**PAUR ex D.Lgs. 152/2006 art. 27-bis e L.R. 10/2010 art. 73-bis, “Progetto di del Parco eolico denominato “Badia del Vento” della potenza di 29,4 MW composta da n. 7 aerogeneratori ed opere di connessione ubicati nel comune di Badia Tedalda (AR).
Proponente: F.E.R.A S.r.l.**

Il presente rapporto, redatto nell’ambito delle osservazioni di parte Club Alpino Italiano Gruppo Regione Toscana, prende in considerazione esclusivamente gli aspetti geologici e geologico tecnici relativi alle scelte progettuali ed alle loro interferenze con l’ambiente montano e pedemontano, così come esposte nel progetto la cui documentazione è stata depositata alla Regione Toscana - Settore Valutazione di impatto ambientale-Valutazione ambientale strategica - Opere pubbliche di interesse strategico regionale.

Stralcio carta Geomorfologica Toscana (Geoscopio, non in scala)

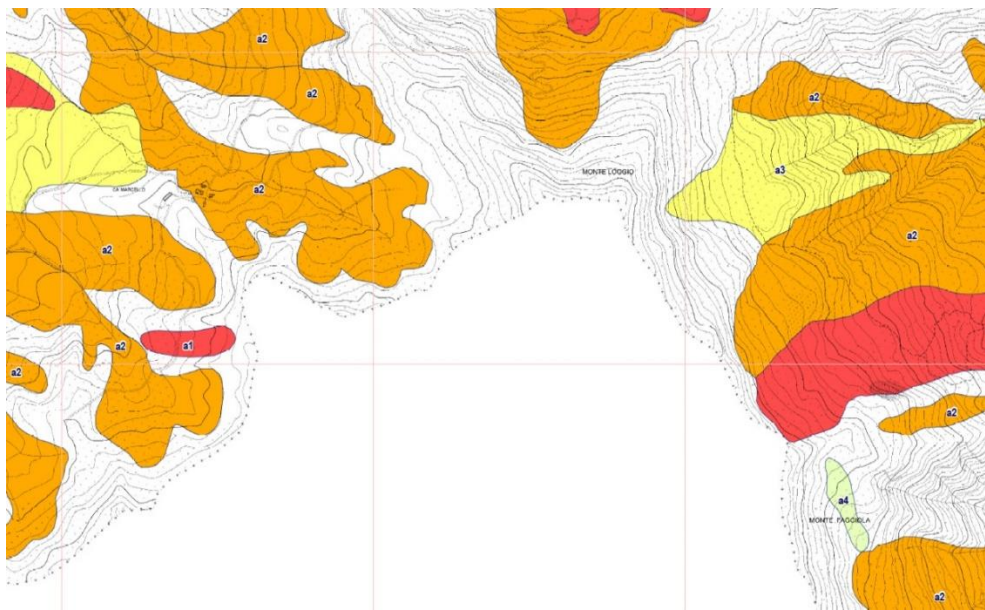
L'intervento ricade inoltre in categoria topografica ben diversa dalla T1 (Tab. 3.2.IV delle Norme tecniche) in una località dove, per entrambi i versanti, sono segnalate problematiche di stabilità (Vd. stralci cartografici allegati) e dove, soprattutto certe litologie, sono notoriamente soggette a instabilità. L'allegato, per questi casi prevede espressamente *almeno due verticali in*

Si osserva che la relazione geologica ha preso in considerazione le condizioni geologiche generali del solo versante Toscano, ma la stabilità di un'area, come penso sia abbastanza intuibile, non è circoscritta da un limite amministrativo e sarebbe stato quanto meno normale prendere in considerazione anche quest'ultimo versante che presenta analoghe problematiche (Vd. stralci cartografici allegati).
